**Presentazione di osservazioni relative alla procedura di:**

**ID: Codice procedura (ID\_VIP/ID\_MATTM): 12691**

**“Progetto di un impianto eolico denominato “Pitigliano” ubicato nei comuni di Pitigliano (GR) e Sorano (GR) costituito da 20 (venti) aerogeneratori di potenza nominale di 7,0 MW per un totale di 140,0 MW con relative opere connesse ed indispensabili”**

**Immagine 1. Vincoli ex art. 136 del CBC dal PIT della Regione Toscana e zona approssimativa dove è progettato l'impianto industriale.**

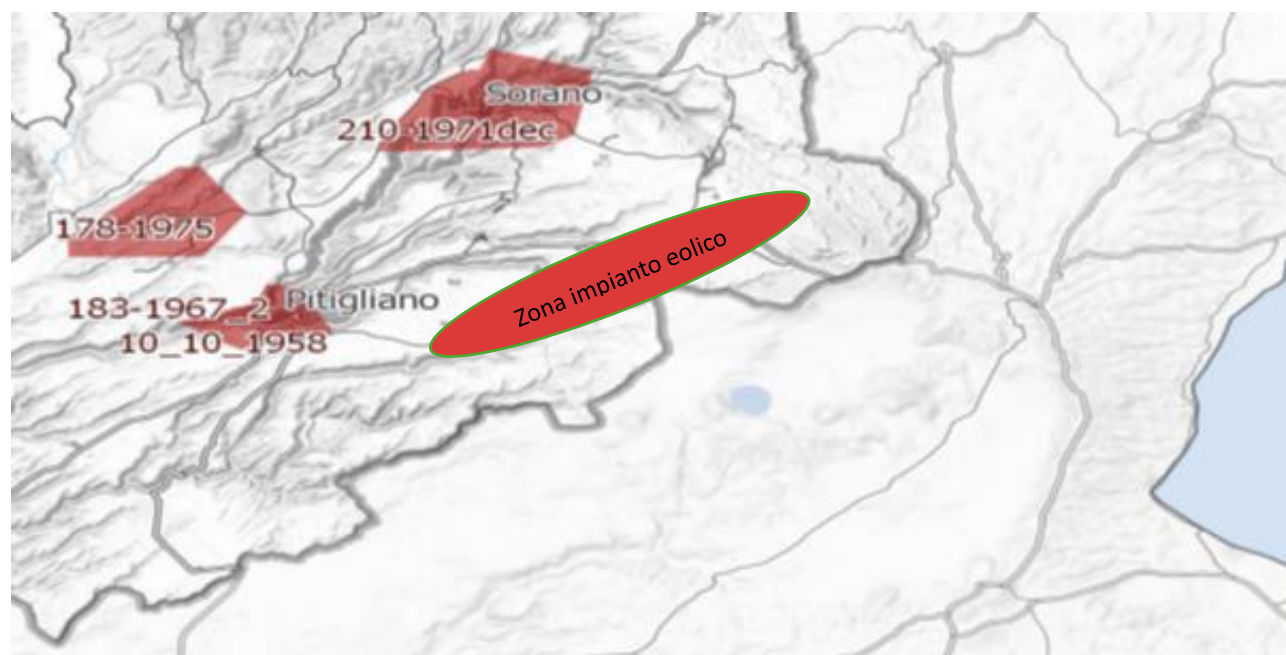
Al contrario si evidenzia che l'impianto eolico industriale citato non solo ricadrebbe con tutti e 20 gli aerogeneratori all'interno delle fasce di rispetto di 3 km di due vincoli paesaggistici di notevole interesse pubblico esistenti nella Regione Lazio e con una parte di essi nel vincolo paesaggistico del Centro abitato di Sorano ( GR) quindi in aree non idonee all'installazione di impianti di energia rinnovabile. Addirittura, alcuni aerogeneratori sarebbero ubicati a poche centinaia di metri dai perimetri dei due vincoli paesaggistici laziali ex art 136 del CBC.

*Inoltre, come sostiene la Proponente parte dell'impianto si verrebbe a trovare a 3,5 km dal centro abitato di Sorano. Infatti, tre degli aerogeneratori WTG 08, 09, 10 sono addirittura all'interno delle fasce di rispetto dei 3 km del suo vincolo paesaggistico di notevole interesse pubblico ex art 136 del CBC. Si evidenzia che così si crea*

un'ulteriore incompatibilità con la tutela del Paesaggio.

**Immagine 3. Cumulo di una parte di impianti eolici, fotovoltaici e geotermici industriali in progettazione ed esistenti intorno all’eolico industriale “Pitigliano”.**

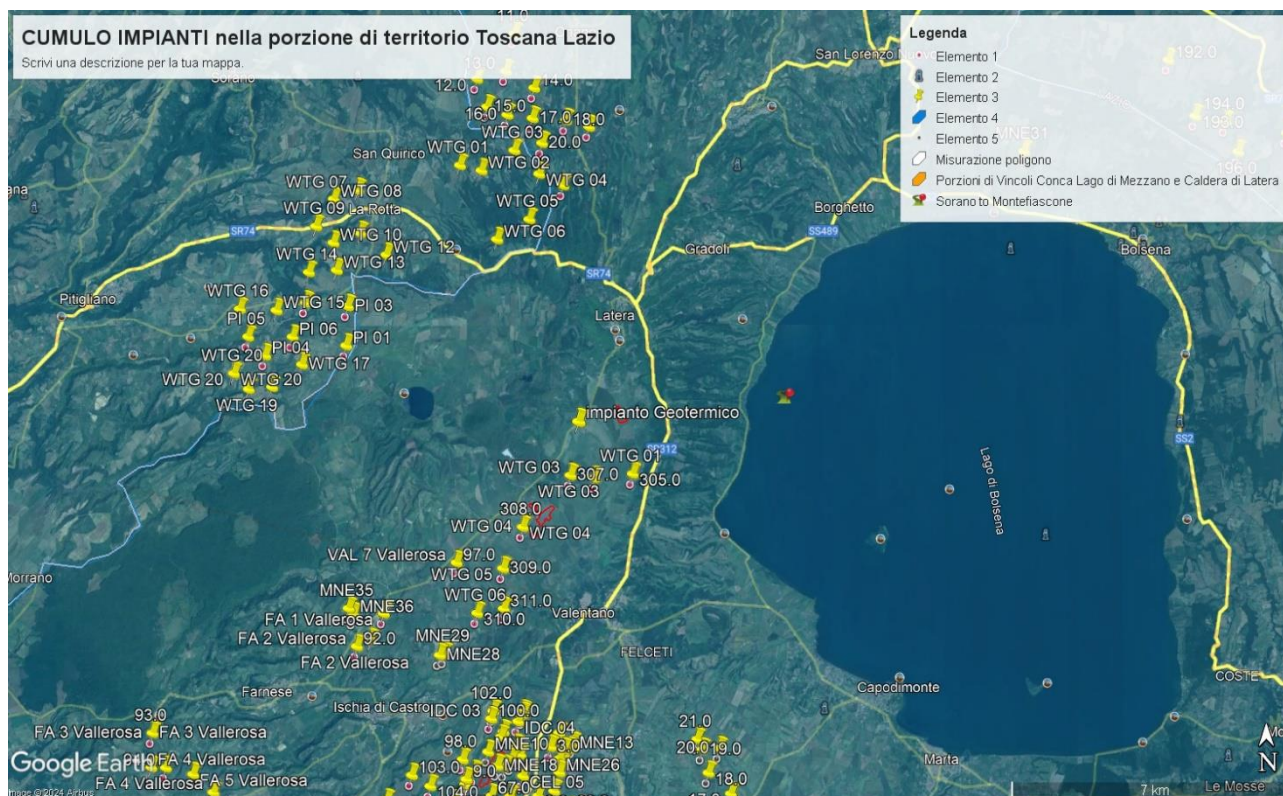
Tornando alle Linee guida nazionali, l’allegato IV dedica il paragrafo 3 agli impatti visivi e quelli sui Beni Culturali, Paesaggistici, Naturalistici e Culturali, dove viene detto che la valutazione dell’impatto visivo dovrà essere effettuata tenendo conto “**degli elementi caratterizzanti e qualificanti il paesaggio, effettuata alle diverse scale di studio (vasta, intermedia e di dettaglio...**”. Le analisi debbono non solo definire l’area di visibilità dell’impianto eolico industriale, **ma anche il modo in cui l’impianto viene percepito all’interno del bacino visivo**. Le analisi visive debbono inoltre tener in opportuna considerazione **gli effetti cumulativi derivanti dalla compresenza di più impianti**”. Nella Relazione Paesaggistica e nello Studio di Impatto Ambientale prodotte dalla proponente come già evidenziato è stato ignorato il vincolo paesaggistico di notevole interesse pubblico ex articolo 136 del Codice dei

Beni Culturali “*Ambito paesaggistico, geologico e geomorfologico dell’orlo della caldera di Latera ...*” Non vengono nemmeno citati gli impianti eolici in progetto al MASE, il “Rempillo” (6 aerogeneratori) e un altro in verifica amministrativa di 14 aerogeneratori e 72, 6 MW. Ad oggi nei territori di Pitigliano, Sorano e in quello limitrofo potenzialmente potrebbero essere insediati 40 aerogeneratori alti 200 metri e larghi 170. Ma la proponente non cita neanche altri impianti che creerebbero il cumulo e quindi maggiore impatto. Infatti, sul territorio della “Città del Tufo” (Sorano e Pitigliano) impatterebbero anche l’impianto eolico “Montarzo” di Onano con 13 aerogeneratori con le dimensioni ricordate, l’altro eolico industriale nel territorio di Valentano con sette aerogeneratori (stesse dimensioni), gli impianti di Farnese con un minieolico di 3 Torri alte 60 metri già installate in località Poggio del Crognolo e l’impianto eolico industriale “Vallerosa” (7 aerogeneratori alti 200 metri e larghi 158 metri) in procedura VIA presso la Regione Lazio. Inoltre, altri impianti del minieolico già presenti a Valentano, Cellere e Piansano e due progetti eolici industriali con le stesse dimensioni (200 m x 170 m) nel Comune di Ischia di Castro. La valutazione del cumulo non prende neanche in considerazione gli impianti industriali di fotovoltaico e agrivoltaico in progetto a Farnese, Valentano, Ischia di Castro, Cellere. L’impianto geotermico in procedura Via al MASE, progettato nella Caldera di Latera. Quindi è stata effettuata una valutazione del potenziale impatto cumulativo non veritiera a dispetto di quanto affermato dalla proponente che sostiene di aver preso in considerazione uno spazio di 10 km intorno al suo impianto per gli impatti che si creerebbero.

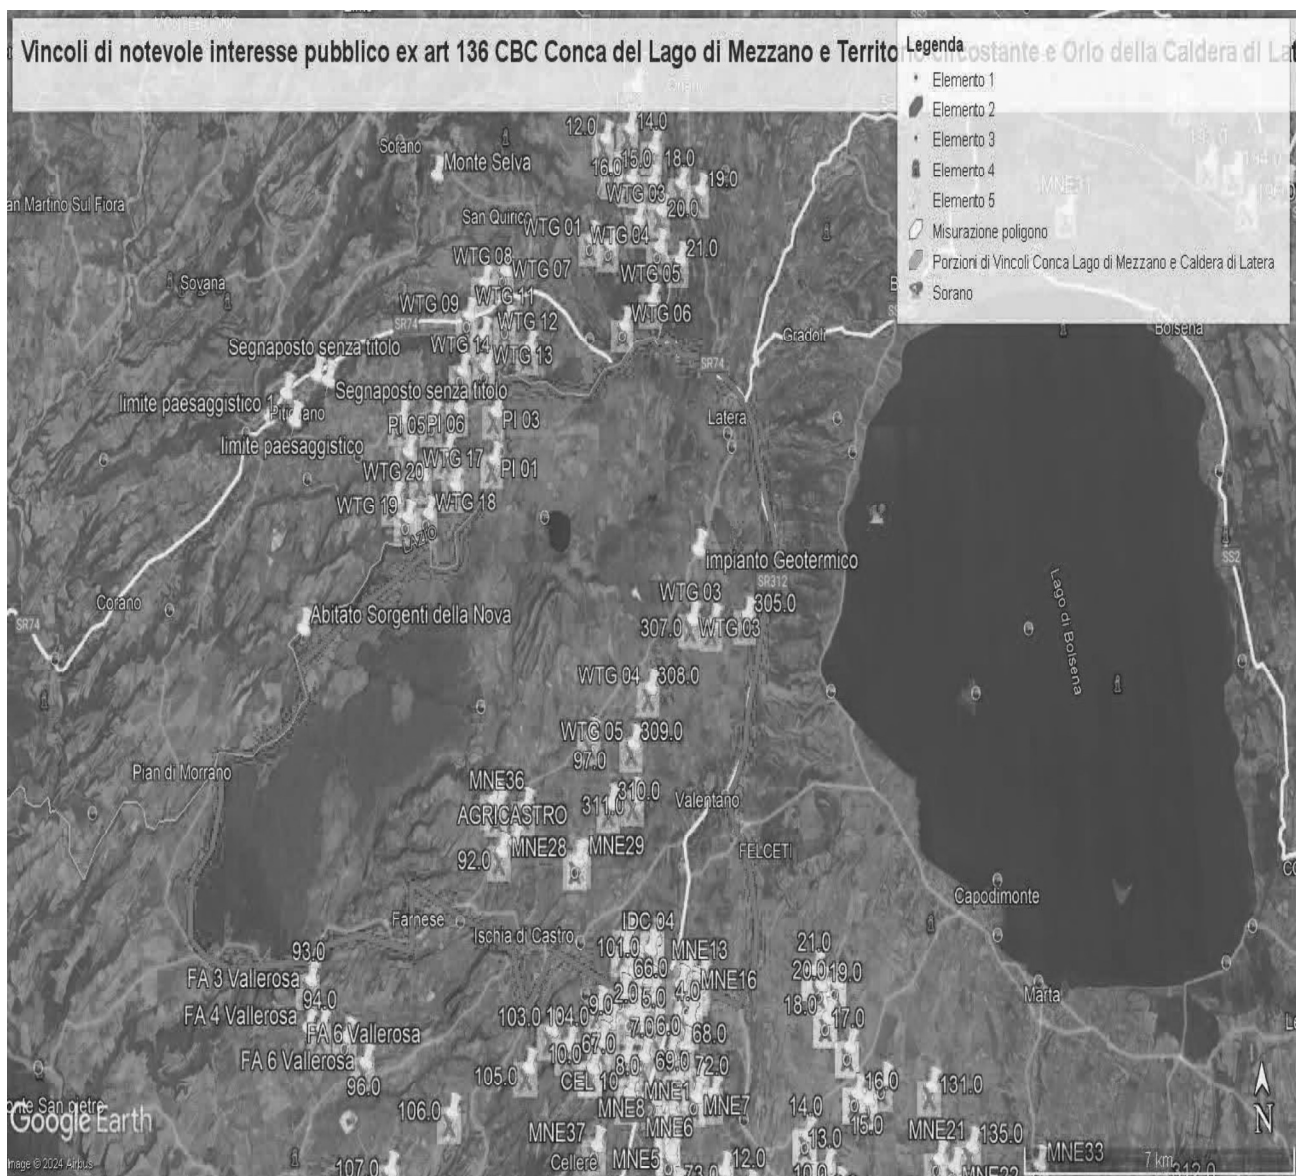
Come è illustrato nell'immagine si ribadisce che l'impianto industriale "Pitigliano" ricade completamente all'interno delle fasce di rispetto dei due vincoli di notevole

interesse pubblico e lambisce quelle di un terzo vincolo e quindi come affermato dal Consiglio di Stato nelle sentenze citate, l'impianto è insediato in area non idonea ai sensi dell'art. 20 comma 8 lettera c quater del D.Lgs. n. 199/2021 e ss.mm.ii al contrario di quanto sostiene la proponente.

**IMMAGINE n. 3 Impianto eolico industriale “Pitigliano” e distanze aerogeneratori dai Vincolo “Orlo della Caldera di Latera.**

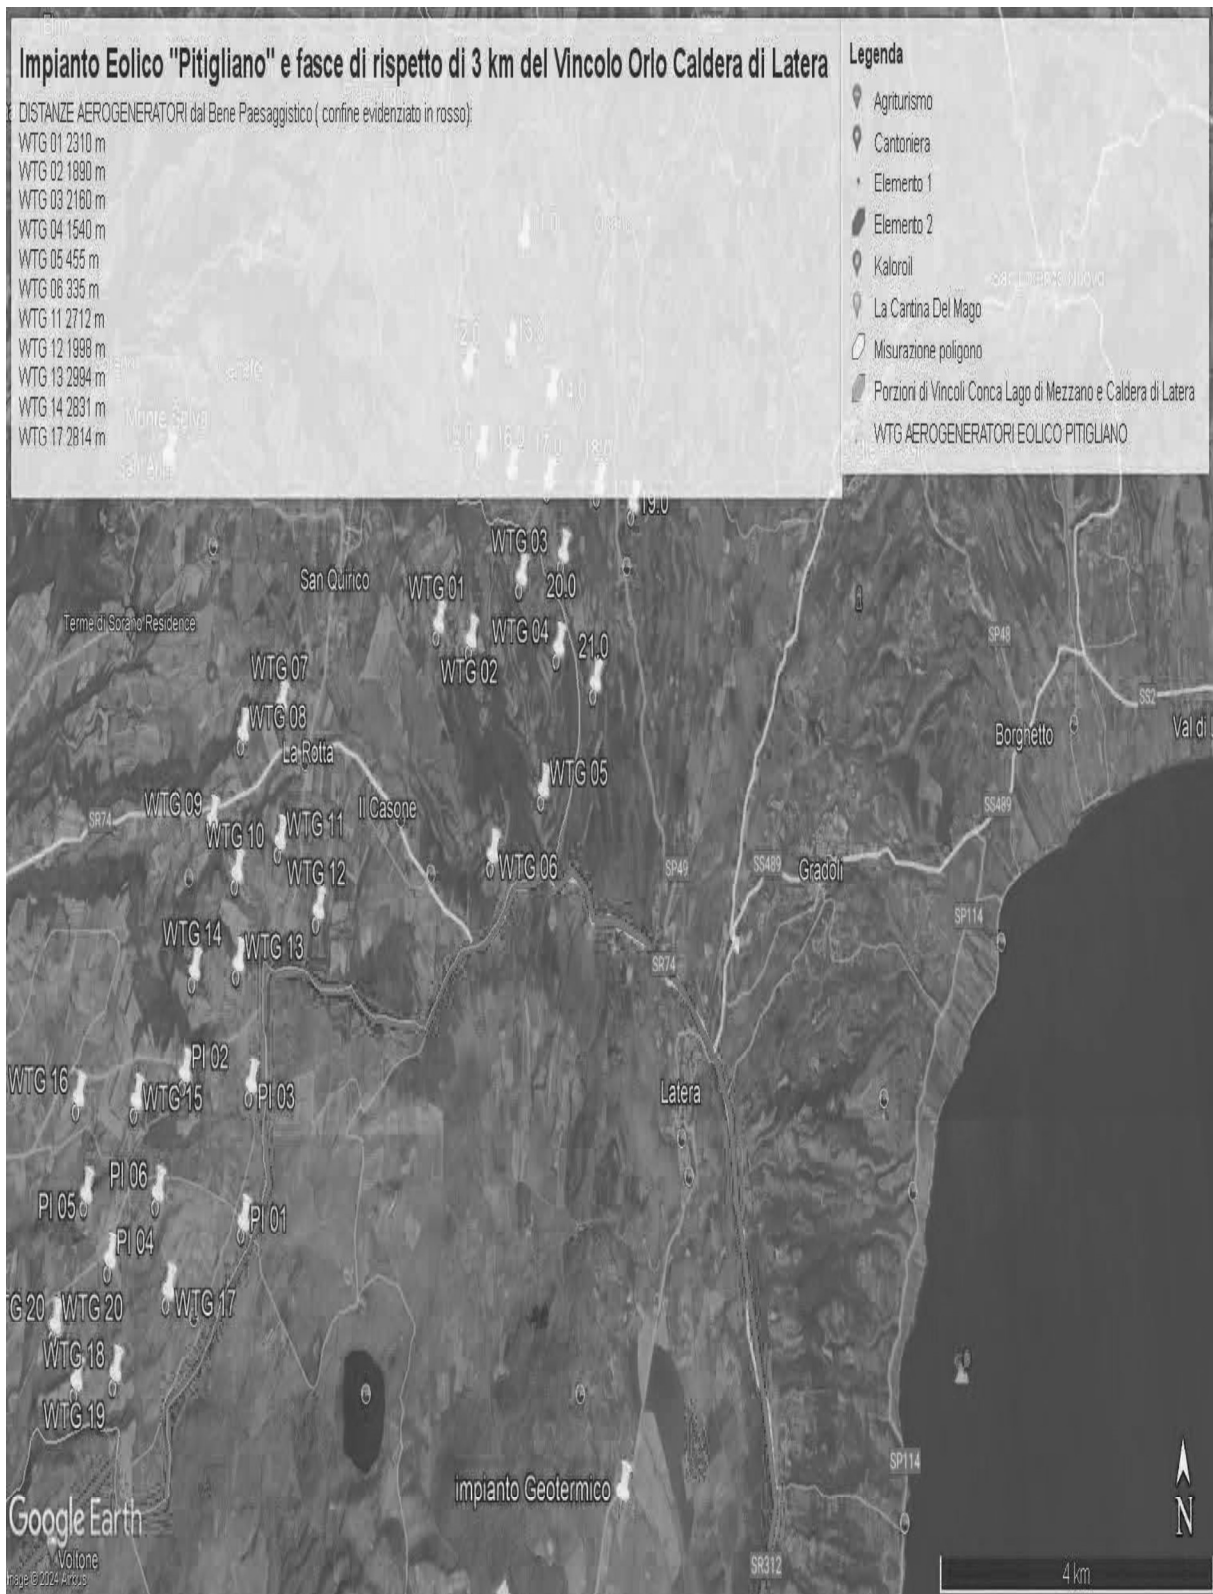
Concludendo, si evidenzia ancora che la proponente non effettuando la procedura prevista dalla Parte III delle Linee Guida nazionali ha ignorato un vincolo paesaggistico di notevole interesse pubblico istituito con un provvedimento del Segretariato regionale del Ministero della Cultura per il Lazio che ha emanato il Decreto di dichiarazione di notevole interesse pubblico n. 22 del 15.02.2024 ai sensi e per gli effetti dell'art. 136, co. 1, lett. c) e d) del decreto legislativo 22 gennaio 2004, n. 42, "Ambito paesaggistico, geologico e geomorfologico dell'orlo della caldera di

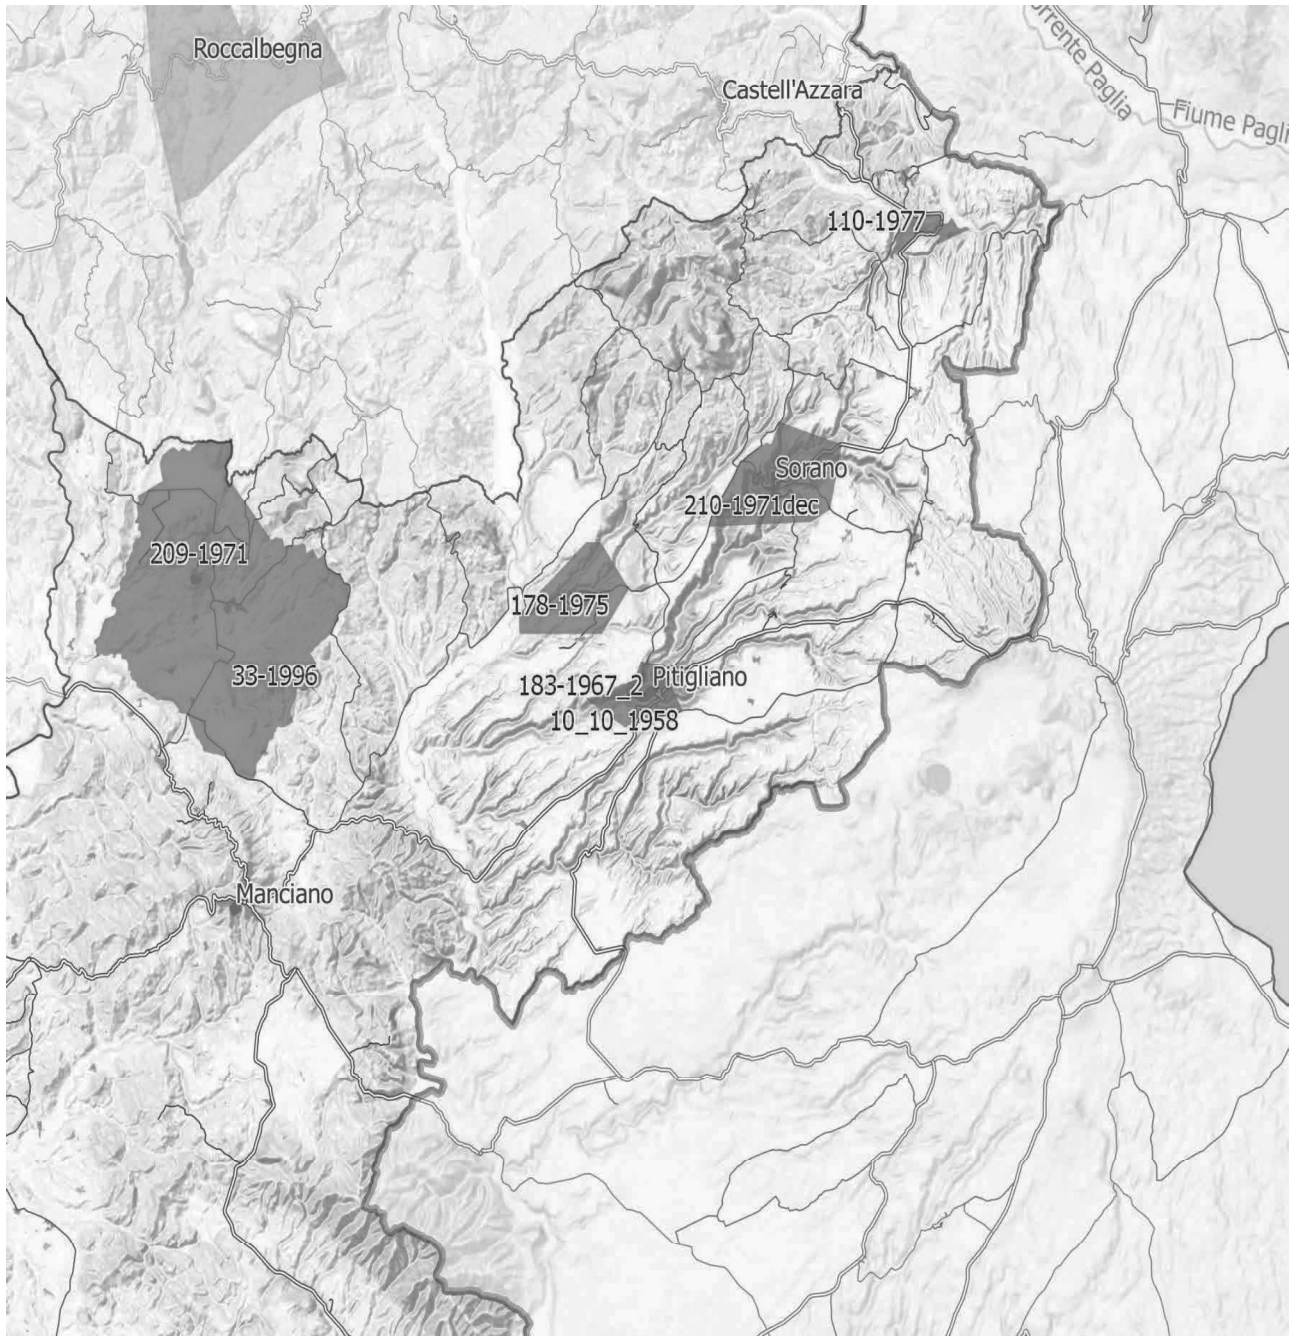
**IMMAGINE n. 4** Si evidenzia che i tre aerogeneratori WTG 07, WTG 08 e WTG 09 impattano con il vincolo paesaggistico di notevole interesse pubblico del Centro Storico di Sorano. Il WTG 07 si troverebbe a 2828 m, WTG 08 2504 e WTG 09 2990. Il cavidotto dell'impianto invece impatta in buona parte del Vincolo paesaggistico ex art. 136 del CBC del Centro Storico di Pitigliano.

**IMMAGINE n 5.** Mappa eolici elaborata dall'Associazione Amici della Terra. La mappa evidenzia il cumulo degli impianti tra Lazio e Toscana.

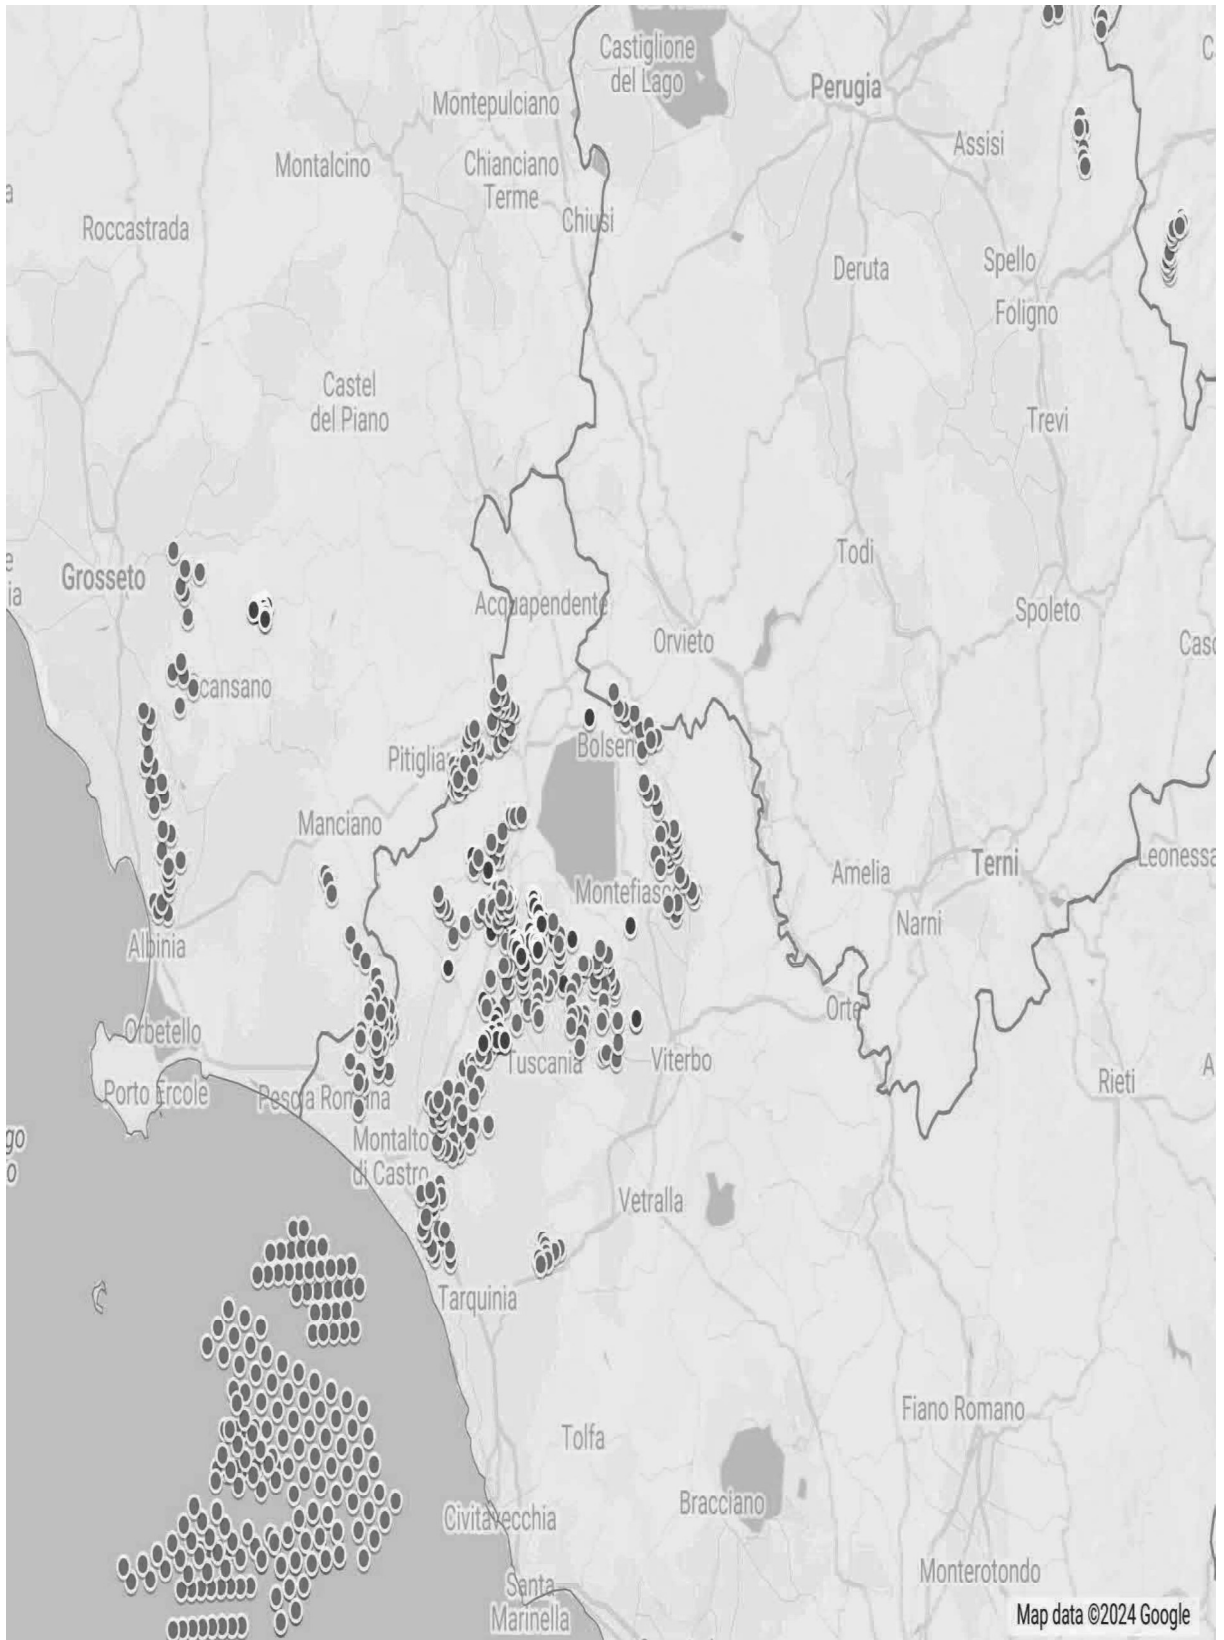
Riguardo al cumulo degli impianti FER, le mappe prodotte dalla proponente riguardano, come già evidenziato, soltanto una parte molto piccola degli impianti FER dell'area intermedia e vasta e in particolare di quelli eolici che contribuiscono a creare un notevole cumulo e la saturazione del territorio tosco laziale. Riguardo al cumulo dei soli impianti eolici si riporta la mappa dell'intervisibilità degli impianti eolici elaborata dall'Associazione nazionale “Amici della Terra”.
